### 第3 スプリンクラー設備

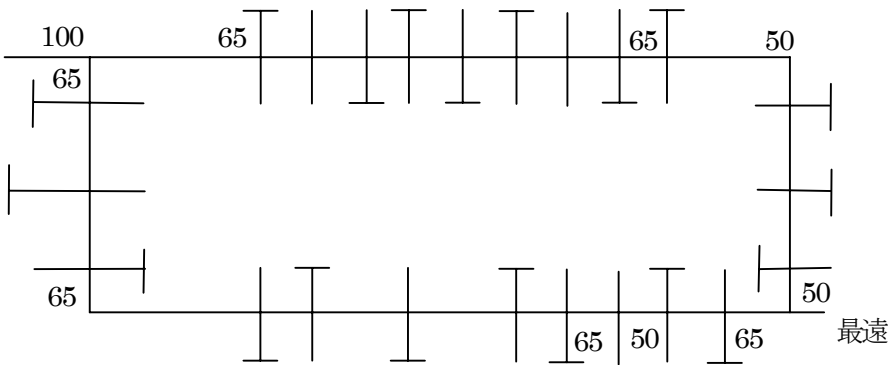
問8 既存の病院に対するスプリンクラー設備適及に伴う防火区画等による特例措置（昭和62年10月27日付消防予第188号）についてご教示願いたい。

- (1) ダムウェーターの附室とは、どの程度のものが該当するのか。
- (2) 廊下等に面したダムウェーターは、廊下全体を区画すれば認められるか。
- (3) 精神病院で常時施錠されているX線テレビ室及び3階以上にある保護室（独房で保護監察の対象となる者を収容する部屋）は、病室等として取扱うことができるか。

答 (1) については、規模、面積は問わない。なお、開口部前面に附室を設けるか又はダムウェーター開口部前面を煙感知器連動の甲種防火戸で区画する方法がある。

(2) については、認められない。廊下に面したダムウェーターについても(1)の方式で廊下とは別区画とすること。

(3) X線テレビ室は検査室とし、保護室は病室等として取扱う。

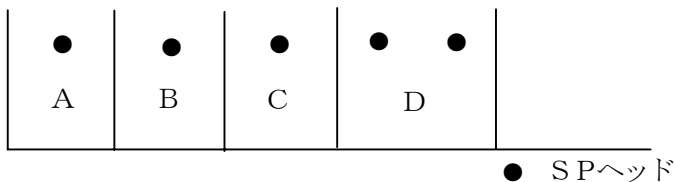
問11 大型店舗で多量の火気を使用する厨房等が連続してある際、下図のような措置をした場合、区画されたものとみなし床面積及び消費熱量の合算をしないことができるか。

なお、店舗AからDを合算すると、令第13条第1項の多量の火気を使用する部分で床面積200㎡以上に該当するものとする。

- (1) 各店舗の天井及び壁を不燃材料で仕上げる。
- (2) 店舗内及び前面通路には、スプリンクラーヘッドが基準どおり設置されている。

答 令第32条を適用し、設問のとおり取り扱ってさしつかえない。★
